Okresný úrad Trnava

Zaujatie stanoviska k pripomienkam k stavbe "Odber závlahovej vody z toku Rudava rkm 32,390"

Na základe Vašej žiadosti Vám zasielame naše stanovisko k pripomienkam zaslaným INŠTITÚTOM VODNEJ POLITIKY (ďalej len IVP) k stavbe "Odber závlahovej vody z toku Rudava rkm 32,390":

Konzumčná krivka toku Rudava v rkm 32,390

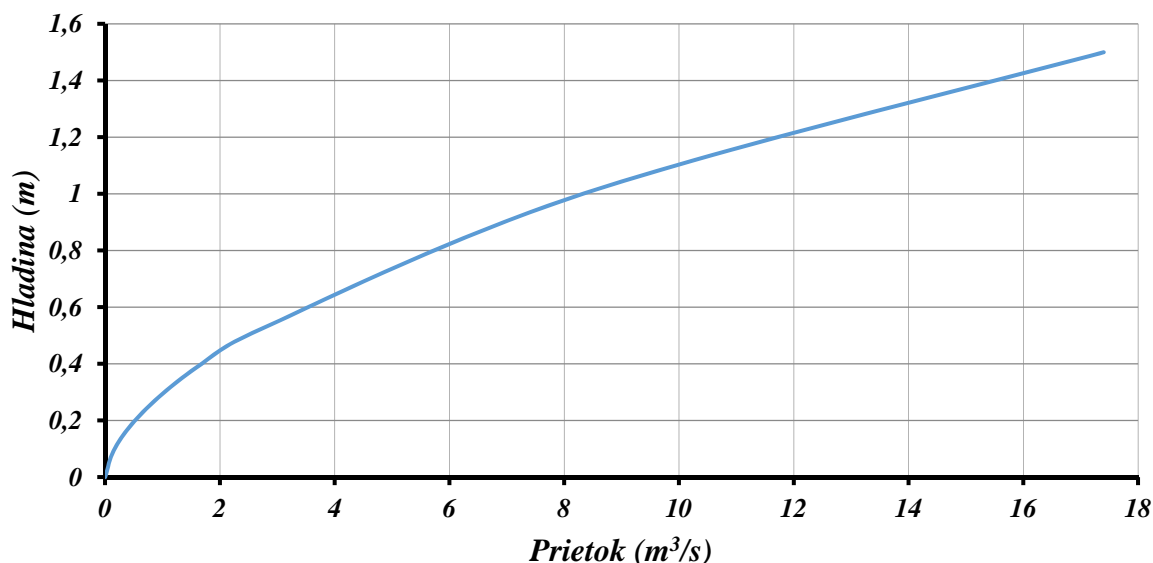
K bodu 1.3

Túto pripomienku považujeme rovnako za neopodstatnenú. Návrh konzumčnej krivky je odsúhlasený priamo so správcom vodného toku príslušnými stanoviskami – viď príloha.

Za spracovateľa navrhovanej PD môžeme uviesť, že sme návrh výpočtu konzumčnej krivky pripravili a interpretovali z terénnych meraní priamo v riešenom profile toku Rudava a na základe dostupných údajov z SHMU Bratislava.

Konzumčná krivka toku Rudava v rkm 32,390 v k.ú. Plavecký Peter:

Priebeh hladiny Q bol spracovaný výpočtom rovnomerného prúdenia.

Návrh vychádza z geometrických tvarov koryta v šírke dna $b=8,5\text{m}$ a sklonov svahov 1:2,5. Pozdĺžny sklon je v predmetnej lokalite $i=0,96$ promile.

Hydraulické veličiny pre prietok pri výške 1,5m

H	B	S	O	R	n	C	v	Q
[m]	[m]	[m ²]	[m]	[m]			[m/s]	[m ³ /s]
1,5	8,5	18,37	16,57	1,11	0,035	29,07	0,358	17,4

Z vyššie uvedeného vyplýva, že uvedená pripomienka od IVP je bezpredmetná a neopodstatnená, pričom navrhované riešenie je odsúhlasené od správcu vodného toku Rudava a riešené na základe aktuálnych údajov do správcu toku, našich meraní a dát z SHMÚ.
